機器システム部材 セールス & テクニカルニュース

No. 22-003
2022年6月発行

| 表題 | 給気形ウェザーカバー排気使用対応方法変更のお知らせ |
| 適用機種 | 給気形ウェザーカバー |

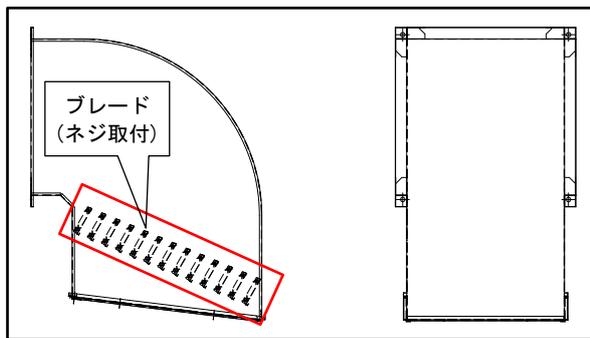
給気形ウェザーカバーの排気使用は条件付きで対応可としておりましたが、使用条件の確認が困難であることから、今後は対応不可とし、給気形ウェザーカバーと同等形状の排気専用部品を特殊品で対応いたします。

給気形ウェザーカバーを排気使用で据付けする場合に使用条件「室内気圧20Pa以下(※1)」の確認が困難であること。また、範囲外の条件で使用された場合に異音・振動の発生や破損などの不具合が懸念されるため対応方法を変更いたします。

給気形ウェザーカバー

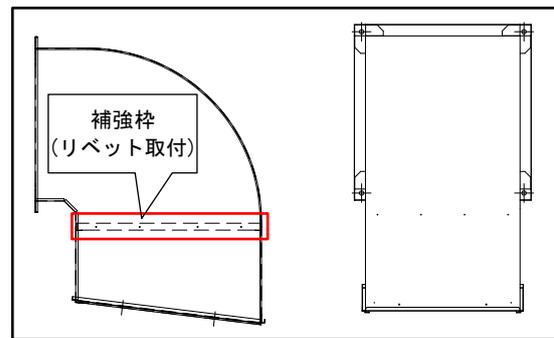
- (1) 給気形ウェザーカバーと給気形排気専用品ウェザーカバー(特殊品)の違いについて
給気形ウェザーカバーのブレードを廃止し、ブレードを外した部分には補強枠を取付けております。外観形状に変更はございません。
